RELAZIONE TECNICA

G07_2023_00685_01

RICHIEDENTE: Gestione Acqua S.p.A. – Impianto di depurazione di Tortona

OGGETTO: modifica non sostanziale di A.I.A. – Revamping impianto

Figura 1

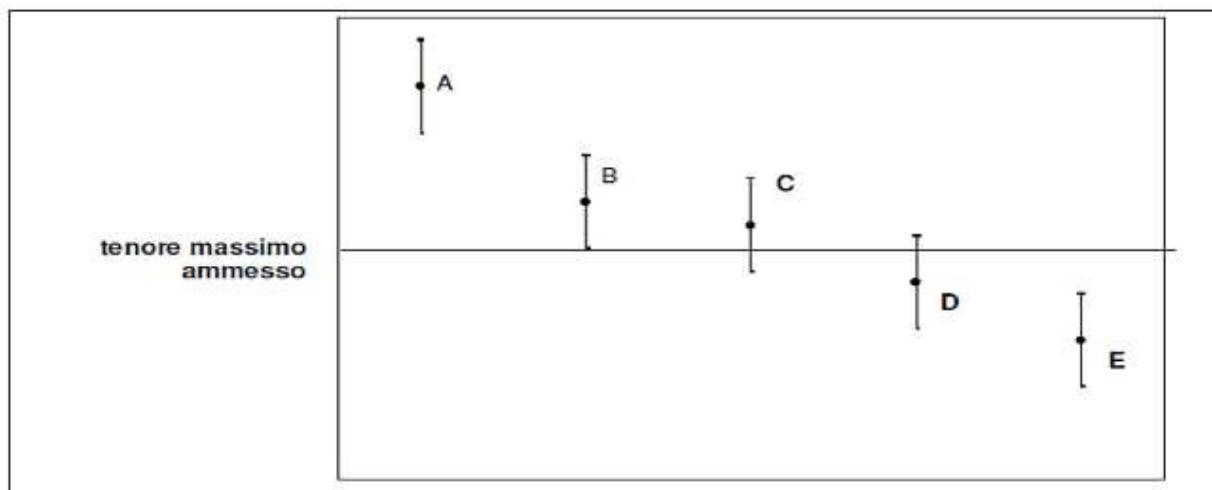
Per i parametri chimici (TVOC, NH₃, H₂S, Polveri) si propone che il confronto con il limite venga effettuato considerando la media di almeno tre misure consecutive da associare alla relativa deviazione standard.

Caso **A**: non conforme.

Casi **B, C, D**: non è possibile esprimere una valutazione di conformità. Dovrà essere valutata la possibilità di ridefinire la strategia di campionamento al fine di dirimere l'indeterminatezza riscontrata (es: n. maggiore di prove, campionamento con tempistiche maggiori, ecc. ecc.)

Caso **E**: conforme
